## K výstavbě sportovního areálu pod zámkem II - Naše Kosmonosy

Napsal uživatel Karel Blecha, zastupitel  
Čtvrtek, 26 Listopad 2015 11:25

Situace širších vztahů

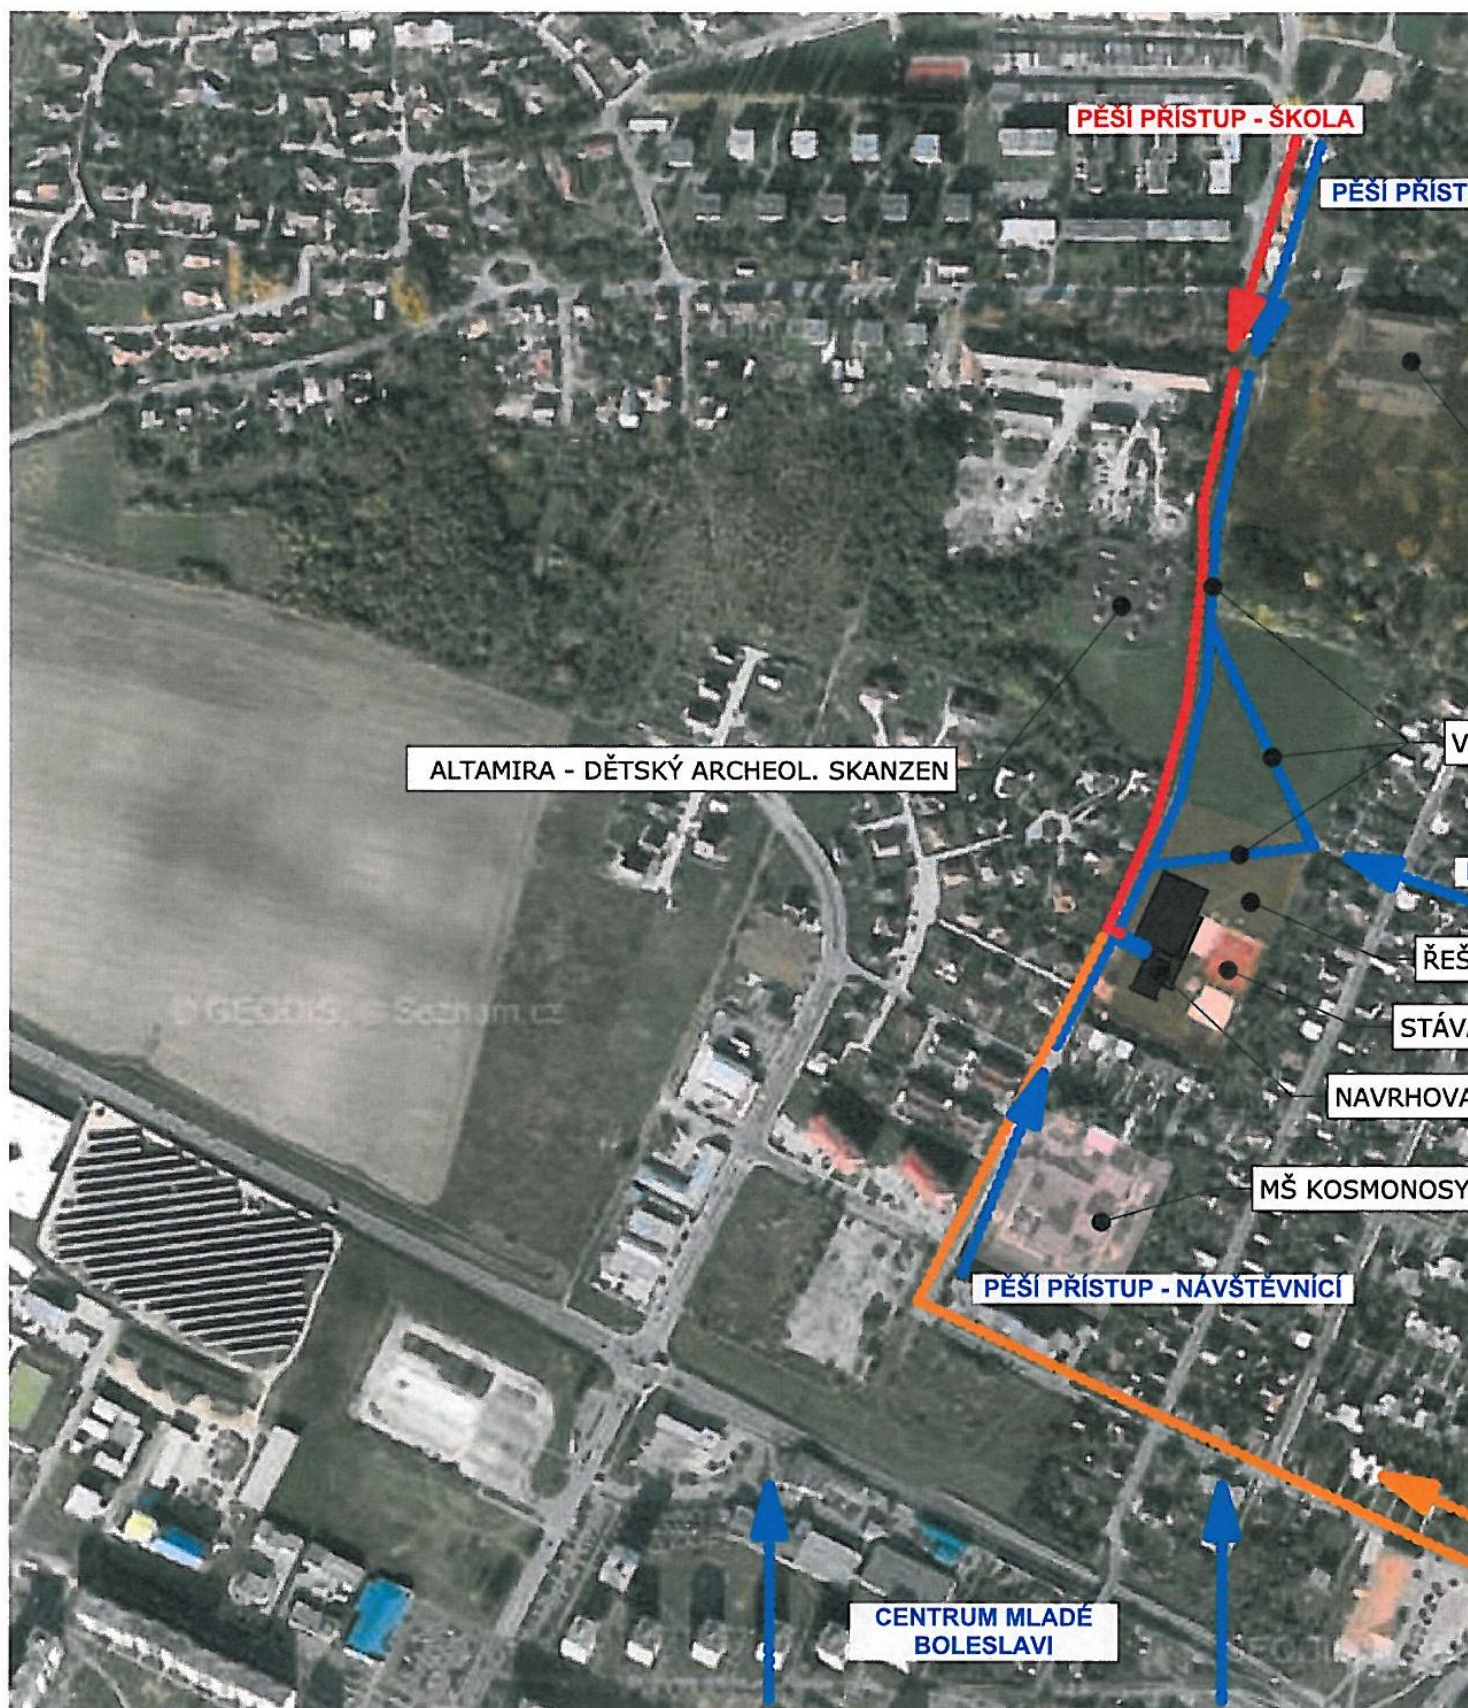
- oba dokumenty neobsahují ani nástin objektové skladby stavebního záměru – tj. zejména objekty základního technického vybavení - ZTV (přípojky NN, plyn, voda, komunikace a další), jakož i objektu HTÚ (hrubých terénních uprav), s kterými se rozhodně ve svažitém terénu musí počítat.

- z přiložené situace jsou patrné širší vztahy stavebního záměru, tj. hlavní přístup auty a autobusy ul. Zahradníkovou a podél MŠ nahoru. Toky pěší dopravy od zámku jsou uvažovány přes pozemky, které nejsou ve vlastnictví města (2x přes pozemek ŽIVO spol. s r.o., 1x přes pozemek Státního pozemkového úřadu). Koho zajímá problematika blíže, ať si situaci širších vztahů konfrontuje na stránkách [www.nahlizenidokn.cz](http://www.nahlizenidokn.cz) a tam objeví další zajímavé souvislosti, např. že komunikace kolem MŠ jsou stále vedeny jako orná půda, že parkoviště za bytovkou v Zahradníkově ulici a parcela č. 1810/178 v těsné blízkosti uvažovaného stavebního záměru, kde je umístěno distribuční trafo ČEZu Distribuce je vedeno jako orná půda, atd.
